本原浜岡発第 101 号
令和 4 年 4 月 6 日

浜岡原子力発電所 1 号原子炉
廃止措置計画変更認可申請書

平成 21 年 11 月 18 日付け，平成 21・06・01 原第 1 号をもって認可を受け，別紙 1 のとおり変更認可を受け，別紙 2 のとおり変更を届け出た浜岡原子力発電所 1 号原子炉及び 2 号原子炉廃止措置計画認可申請書の記載事項のうち，「三 廃止措置の対象となる発電用原子炉の名称」を浜岡原子力発電所 1 号原子炉と変更し，次の事項の記述を別紙 3 のとおり変更する。

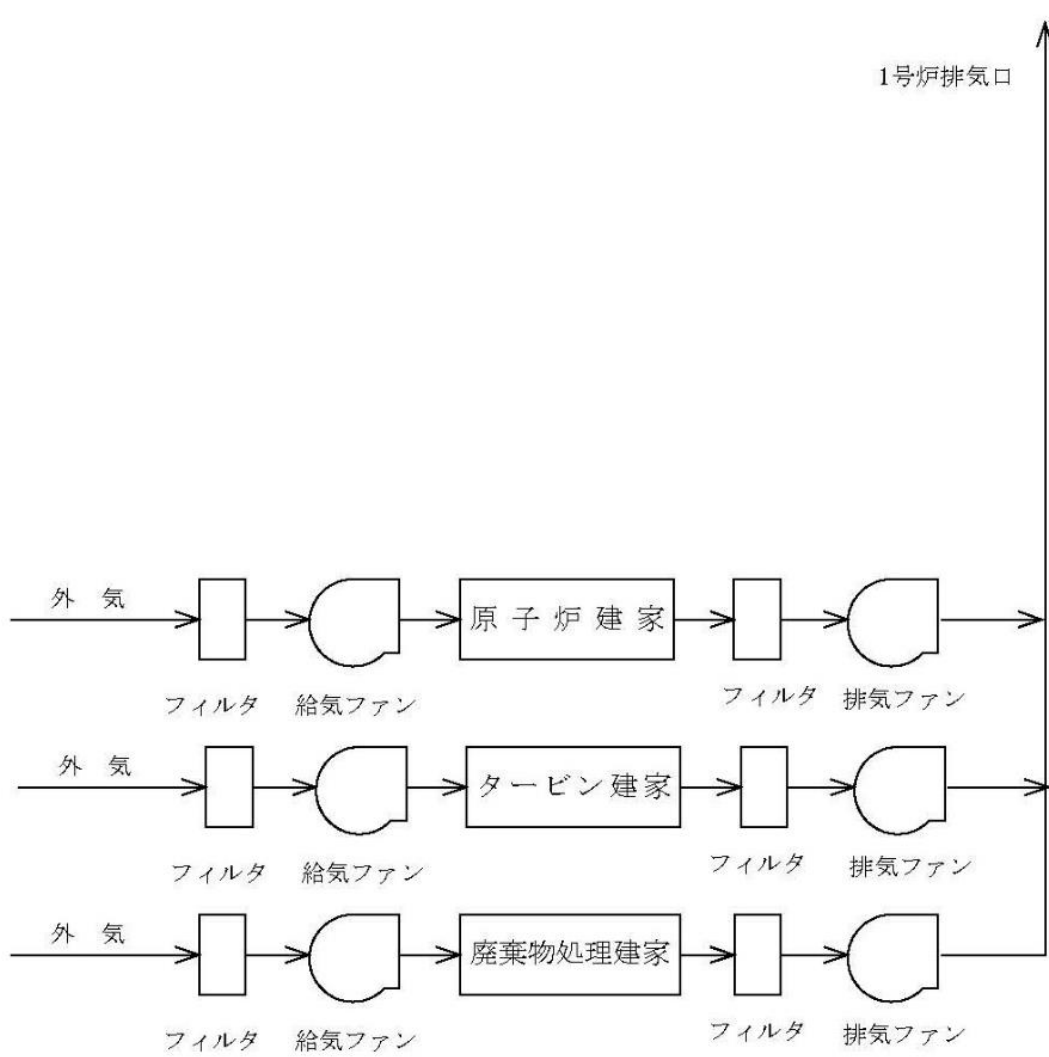
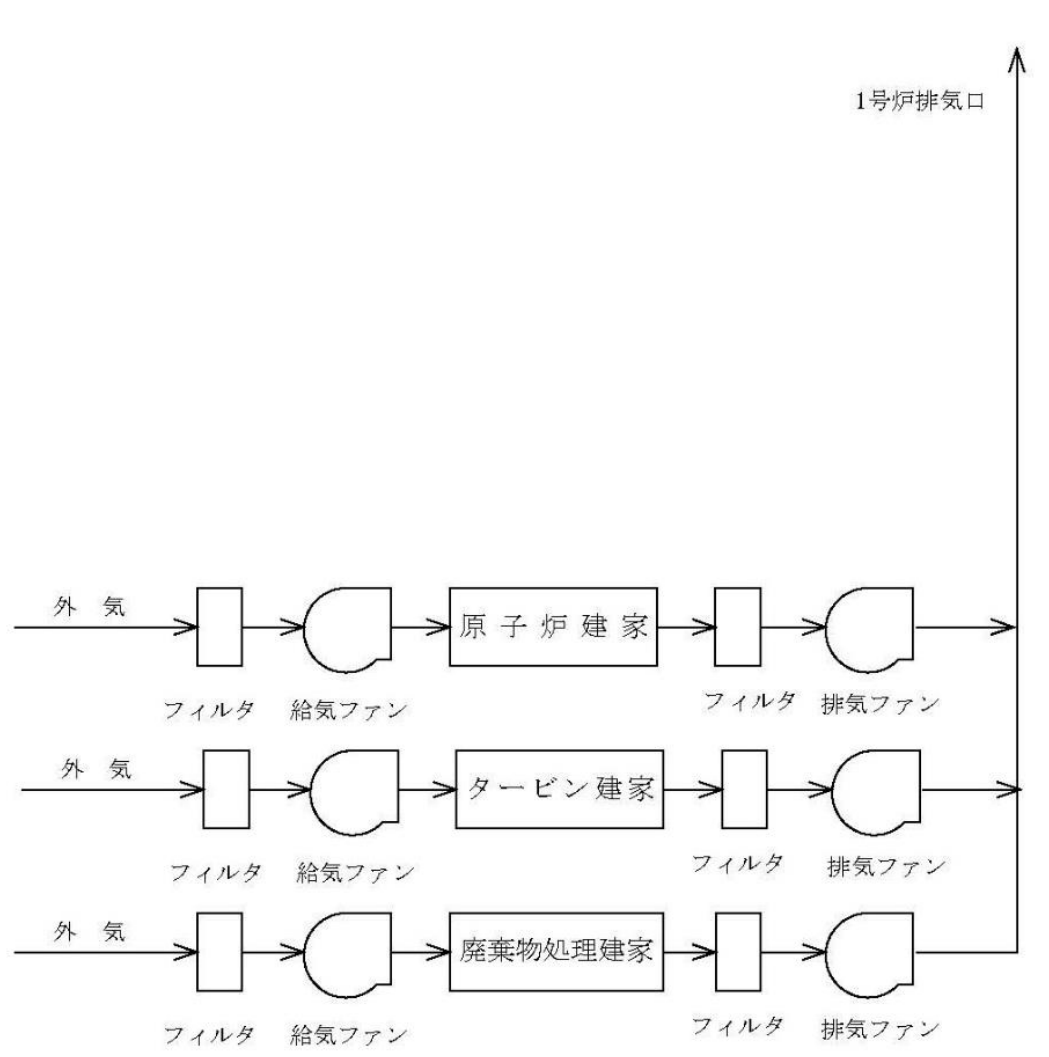
放射性廃棄物でないもの (管理区域外から発生した廃棄物を含む)		約 120	約 5,000	約 150,500	約 155,600																																																																																					
合計		約 200 [約 200]	約 13,800 [約 13,800]	約 186,300 [約 186,300]	約 200,200 [約 200,200]																																																																																					
<p>1. 推定発生量</p> <ul style="list-style-type: none"> ・ 十トン単位で切り上げ (第 1 段階中の L1 を除く), 放射性廃棄物でないものの推定発生量 (第 1 段階中を除く) と合計値は百トン単位で切り上げた値である。 (端数処理のため合計値が一致しないことがある。) ・ [] は, 解体後除染処理後の物量を示す。(除染係数を 100 とした。) ・ 第 2 段階及び第 3 段階以降の推定発生量には付随廃棄物を含んでいない。 <p>2. 評価条件</p> <ul style="list-style-type: none"> ・ 運転期間・放射能減衰期間は, 運転開始から平成 27 年 4 月 1 日までの期間における, 原子炉起動停止の運転履歴を基に設定した。 ・ 放射能濃度は, 設計情報を基に設定した。 <p>3. 放射能レベル区分値は, 以下のとおり。</p> <ul style="list-style-type: none"> ・ L1 の区分値の上限は, 「原子炉等規制法施行令」第 31 条に定める放射能濃度 ・ L1 と L2 の区分値は, 「第二種廃棄物埋設規則」別表第 1 に定める放射能濃度の 10 分の 1 ・ L2 と L3 の区分値は, 「第二種廃棄物埋設規則」別表第 2 に定める放射能濃度の 10 分の 1 ・ L3 と放射性物質として扱う必要のないものの区分値は, 「製錬事業者等における工場等において用いた資材その他の物に含まれる放射性物質の放射能濃度についての確認等に関する規則」別表第 1 第 1 欄の 33 種類の放射性物質の放射能濃度を, 別表第 1 第 2 欄の放射能濃度で除した割合の合計値として 0.5 					<p>1. 推定発生量</p> <ul style="list-style-type: none"> ・ 十トン単位で切り上げ (第 1 段階中の L1 を除く), 放射性廃棄物でないものの推定発生量 (第 1 段階中を除く) と合計値は百トン単位で切り上げた値である。 (端数処理のため合計値が一致しないことがある。) ・ [] は, 解体後除染処理後の物量を示す。(除染係数を 100 とした。) ・ 第 2 段階及び第 3 段階以降の推定発生量には付随廃棄物を含んでいない。 <p>2. 評価条件</p> <ul style="list-style-type: none"> ・ 運転期間・放射能減衰期間は, 運転開始から平成 27 年 4 月 1 日までの期間における, 原子炉起動停止の運転履歴を基に設定した。 ・ 放射能濃度は, 設計情報を基に設定した。 <p>3. 放射能レベル区分値は, 以下のとおり。</p> <ul style="list-style-type: none"> ・ L1 の区分値の上限は, 「原子炉等規制法施行令」第 31 条に定める放射能濃度 ・ L1 と L2 の区分値は, 「第二種廃棄物埋設規則」別表第 1 に定める放射能濃度の 10 分の 1 ・ L2 と L3 の区分値は, 「第二種廃棄物埋設規則」別表第 2 に定める放射能濃度の 10 分の 1 ・ L3 と放射性物質として扱う必要のないものの区分値は, 「製錬事業者等における工場等において用いた資材その他の物に含まれる放射性物質の放射能濃度についての確認等に関する規則」別表第 1 第 1 欄の 33 種類の放射性物質の放射能濃度を, 別表第 1 第 2 欄の放射能濃度で除した割合の合計値として 0.5

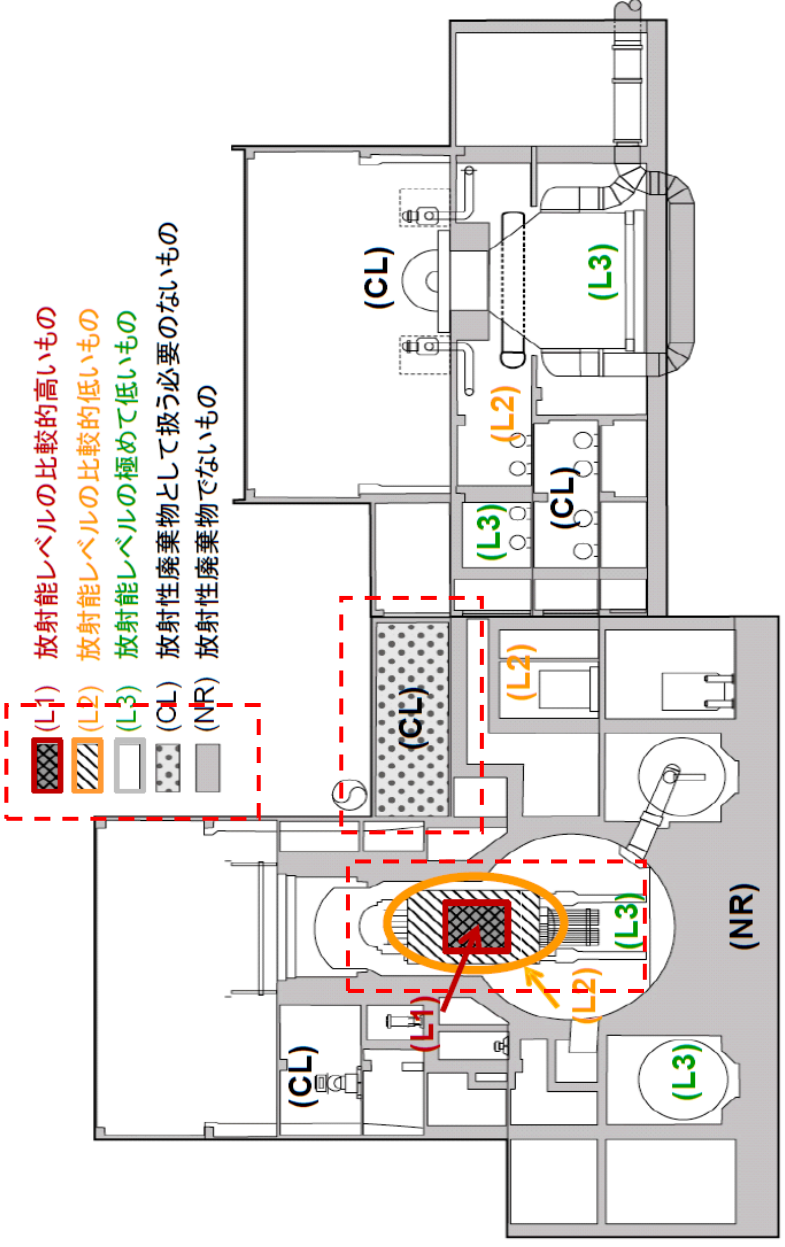
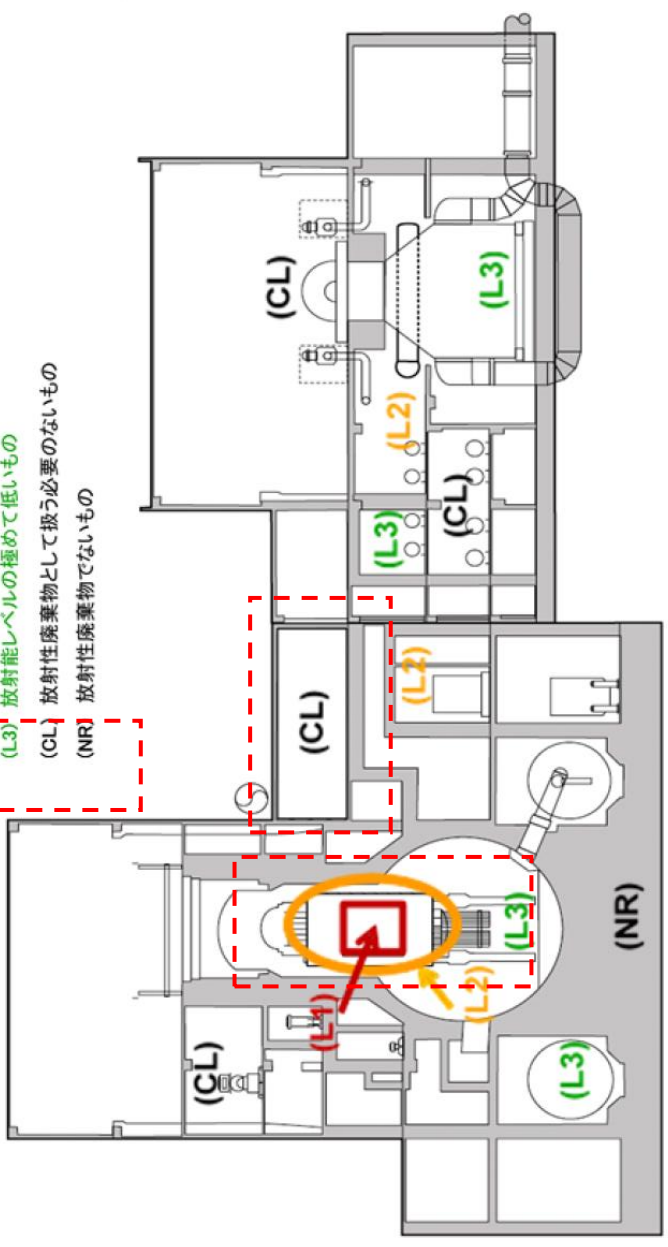
変更前		変更後			理由
表5-4(2) 第2段階対象設備の放射エネルギー評価結果(2号炉)(1/2) 平成27年4月1日時点 (単位: Bq)					・1号炉及び2号炉の号炉分割に伴う変更
No.	核種名	放射エネルギー (Bq)			
		放射化汚染	二次的な汚染	合計	
1	H-3	4.0E+07	1.9E+10	1.9E+10	
2	Be-10	5.6E+02	2.7E+02	8.3E+02	
3	C-14	3.6E+06	7.9E+10	7.9E+10	
4	S-35	6.9E-08	1.7E-07	2.4E-07	
5	Cl-36	7.1E+04	7.3E+06	7.4E+06	
6	Ca-41	1.2E+03	3.5E+03	4.6E+03	
7	Sc-46	2.7E-05	7.5E-07	2.8E-05	
8	Mn-54	2.9E+05	4.5E+07	4.5E+07	
9	Fe-55	5.4E+09	7.6E+10	8.2E+10	
10	Fe-59	0.0E+00	6.5E-17	6.5E-17	
11	Co-58	4.6E-09	5.8E-06	5.8E-06	
12	Co-60	3.2E+09	5.6E+11	5.6E+11	
13	Ni-59	1.7E+07	1.7E+09	1.7E+09	
14	Ni-63	1.8E+09	1.9E+11	2.0E+11	
15	Zn-65	1.2E+03	7.8E+04	7.9E+04	
16	Se-79	4.2E+01	5.1E+02	5.5E+02	
17	Sr-90	2.3E+03	2.4E+09	2.4E+09	
18	Zr-93	3.0E+00	2.1E+04	2.1E+04	
19	Nb-94	6.1E+04	8.7E+07	8.7E+07	
20	Nb-95	0.0E+00	6.8E-25	6.8E-25	
21	Mo-93	3.3E+05	5.0E+05	8.3E+05	
22	Tc-99	5.9E+04	1.1E+07	1.1E+07	
23	Ru-106	3.0E-01	6.2E+06	6.2E+06	
24	Ag-108m	1.9E+05	1.0E+05	2.9E+05

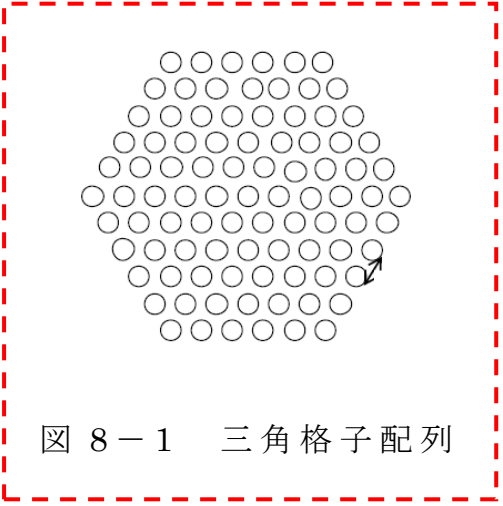
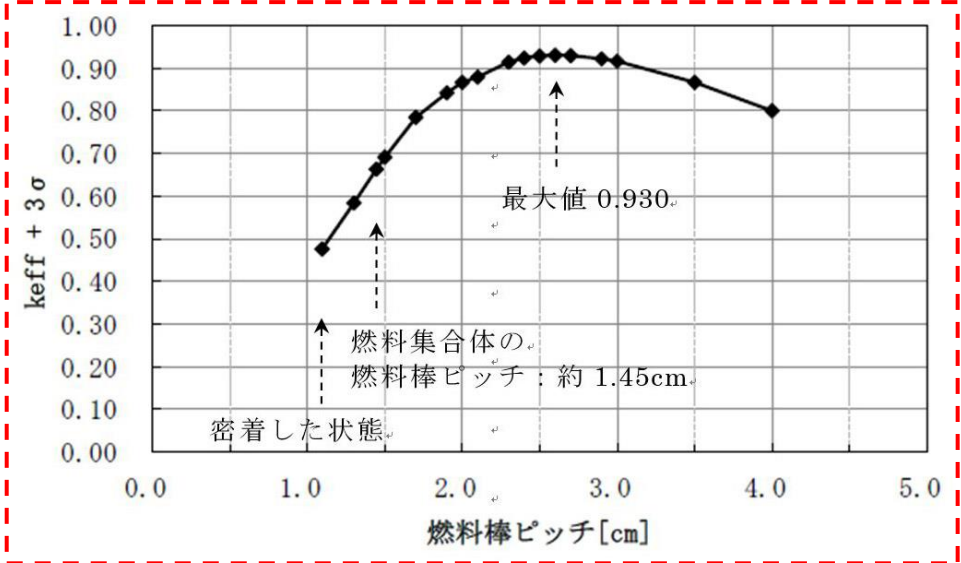
変 更 前	変 更 後	理 由
<p>1 廃止措置の実施体制</p> <p>1号及び2号原子炉施設の廃止措置の実施体制については、「原子炉等規制法（昭和32年6月10日法律第166号。ただし，平成24年6月27日法律第47号改正前のもの。）」第37条及び「実用炉規則（昭和53年12月28日通商産業省令第77号。ただし，平成25年6月28日原子力規制委員会規則第4号改正前のもの。）」第16条第3項に基づき，「保安規定」において保安管理体制を定め，本店及び浜岡原子力発電所において廃止措置を専門に行う組織を設置した上で，廃止措置の業務に係る各職位とその職務内容を記載し，それぞれの役割分担を明確にするとともに，保安管理上重要な事項を審議するための委員会の設置及び審議事項を規定する。また，廃止措置における保安の監督を行う者の任命に関する事項及びその職務を明確にし，その者に各職位の業務を総括的に監督させることとする。</p> <p>これらの体制を確立することにより，廃止措置に関する保安管理業務を円滑かつ適切に実施する。</p> <p style="text-align: center;">（中略）</p>	<p>1 廃止措置の実施体制</p> <p>1号原子炉施設の廃止措置の実施体制については，「原子炉等規制法（昭和32年6月10日法律第166号。ただし，平成24年6月27日法律第47号改正前のもの。）」第37条及び「実用炉規則（昭和53年12月28日通商産業省令第77号。ただし，平成25年6月28日原子力規制委員会規則第4号改正前のもの。）」第16条第3項に基づき，「保安規定」において保安管理体制を定め，本店及び浜岡原子力発電所において廃止措置を専門に行う組織を設置した上で，廃止措置の業務に係る各職位とその職務内容を記載し，それぞれの役割分担を明確にするとともに，保安管理上重要な事項を審議するための委員会の設置及び審議事項を規定する。また，廃止措置における保安の監督を行う者の任命に関する事項及びその職務を明確にし，その者に各職位の業務を総括的に監督させることとする。</p> <p>これらの体制を確立することにより，廃止措置に関する保安管理業務を円滑かつ適切に実施する。</p> <p style="text-align: center;">（中略）</p>	<p>・1号炉及び2号炉の号炉分割に伴う変更</p>
